Bebauungsplan "Stellegärten-Schießwasen 7. Änderung",
Verfahren nach § 13 a BauGB, Beteiligung gem. § 4 Abs.2
Ihr Schreiben vom 08.10.2022
Ihr Zeichen: 606.10/221-st/ha

**Bebauungsplan und örtliche Bauvorschriften
„Stellegärten-Schießwasen“ – 7. Änderung
(Naturkindergarten)**

Planbereich Nummer: 18.02/7

**Entwurf Bebauungsplan „Stellegärten/Schießwäsen – Naturkindergarten Galgenberg“
hier: Stellungnahme**

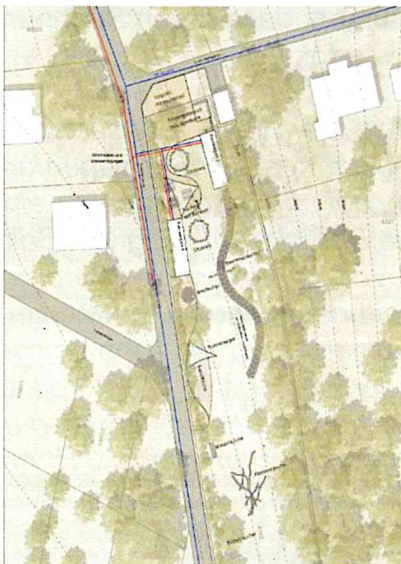
Die Flächen sind zum Teil bereits im bestehenden Bebauungsplan überplant. Es kommen noch ca. 9,5 a landwirtschaftlicher Fläche hinzu, die jedoch durch Lage und Topografie für eine Bewirtschaftung nur mäßig geeignet sind.

Sollten externe Ausgleichsmaßnahmen (Regelverfahren) notwendig sein, wird daraufhin hingewiesen, dass entsprechend § 15 Absatz 3 Bundesnaturschutzgesetz naturschutzrechtliche Ausgleichsmaßnahmen auf landwirtschaftlichen Flächen, insbesondere Ackerflächen vermieden werden sollten.
